Ministero della Transizione Ecologica

Commissione Tecnica di Verifica dell'Impatto Ambientale – VIA e VAS

Parere n. 297 del 22 luglio 2022

Progetto:	<p>Procedura di valutazione d'impatto ambientale ai sensi dell'art. 23 del D.Lgs 152/2006 e ss.mm.ii.</p> <p>Progetto di un impianto eolico costituito da 6 aerogeneratori per una potenza complessiva di 33,6 MW denominato "<i>Parco eolico di Troia - Località Cancarro</i>", ricadente nel Comune di Troia (FG).</p> <p>ID_VIP: 4972</p>
Proponente:	<p>Eolo 3W Sicilia S.r.l.</p>

Figura 1: Aree interessate dalla realizzazione del progetto.

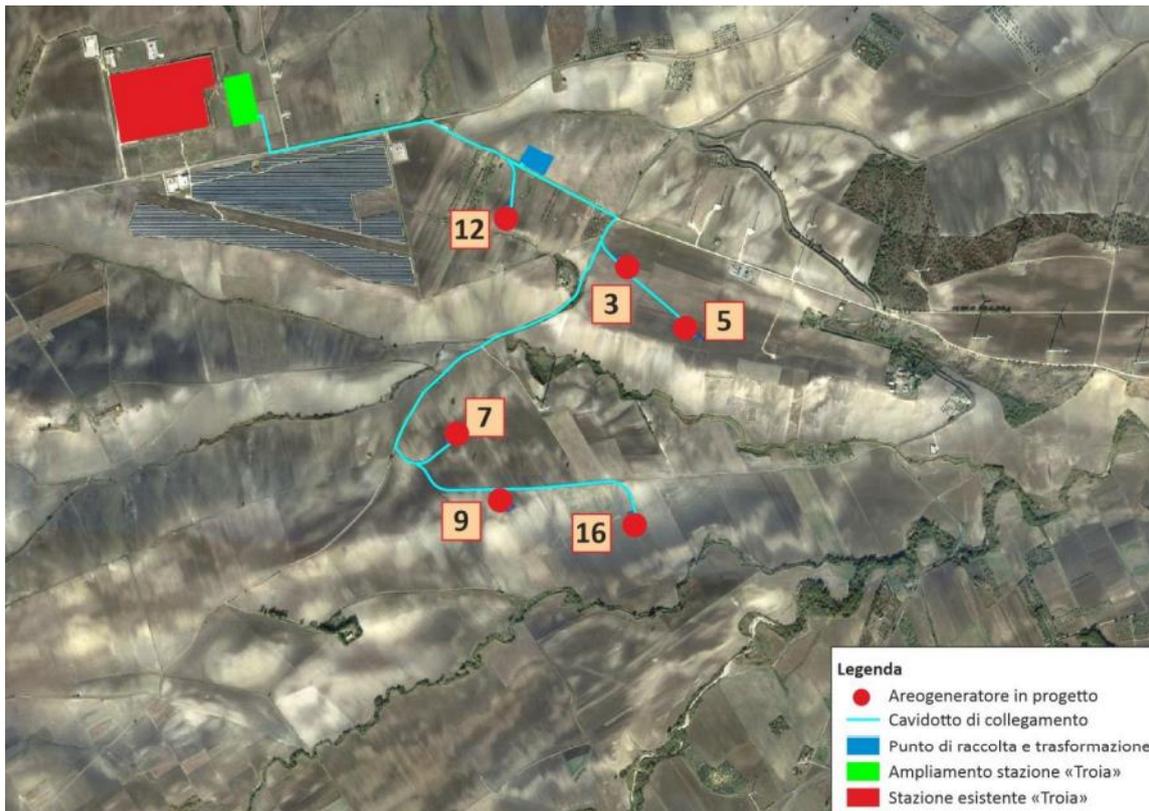
- il progetto proposto dalla Società Eolo 3W Sicilia S.r.l. prevede la realizzazione di un impianto per la produzione di energia da fonte eolica, costituito da 6 aerogeneratori, ciascuno di potenza nominale pari a 5,6 MW per una potenza complessiva di 33,6 MW, localizzato comune di Troia, in provincia di Foggia;
- l'impianto prevede un collegamento in antenna a 150 kV con il futuro ampliamento della sezione a 150 kV della stazione elettrica della RTN a 380/150 kV "Troia". La diversa collocazione della cabina di raccolta (Terna ha richiesto la condivisione con altri produttori) è risultata obbligatoria;
